FICHE D'INFORMATION AUX CANDIDATS
AVIS N° 2021_45002_0015

Objet : Travaux maritimes de modernisation du bassin du Roucas Blanc

RÉPONSE SUITE A DES DEMANDES D'INFORMATION

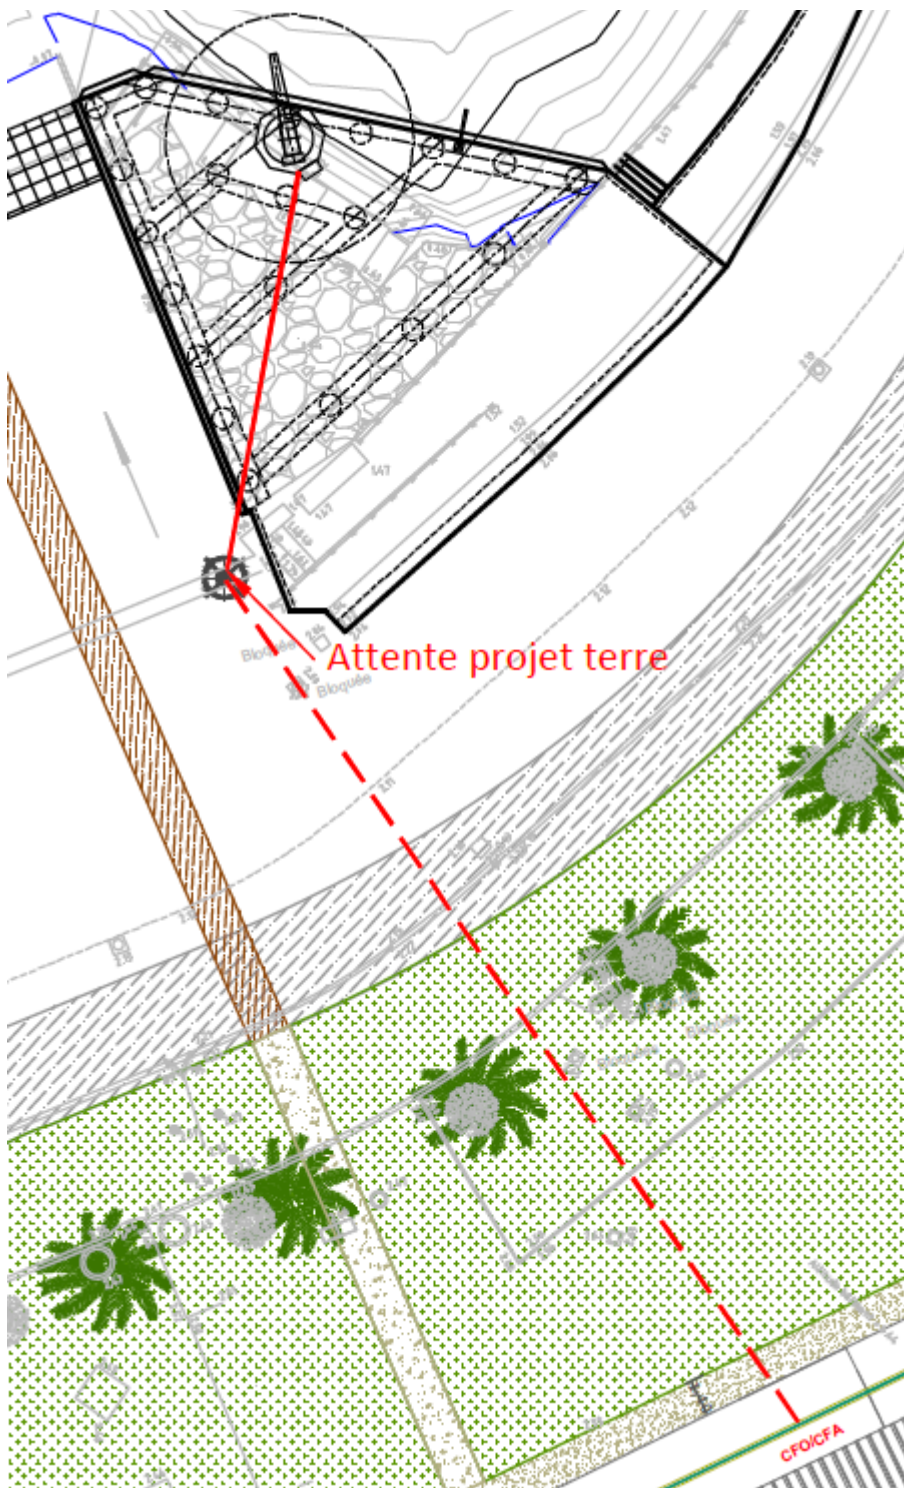
Question 26, posée le 2 novembre 2021

Lot 2b prix 2712 - Doit-on prévoir un coffret électrique avec les protections adéquates entre le câble laissé en attente par les travaux terrestres et les différents consommateurs (grue, cuve, distributeur, pompe de relevage)?

Le projet Terre ne prévoit pas le câblage ni le coffret dans le bâtiment 3 en lien avec les travaux maritimes, uniquement la tranchée avec le fourreau jusqu'au point d'attente.

Les prix 2712, 2713 et 2714 prévoient donc le coffret, le câblage dans fourreau Terre (pointillé rouge dans l'extrait du plan ci dessous) et câblage jusqu'à la grue (trait rouge).
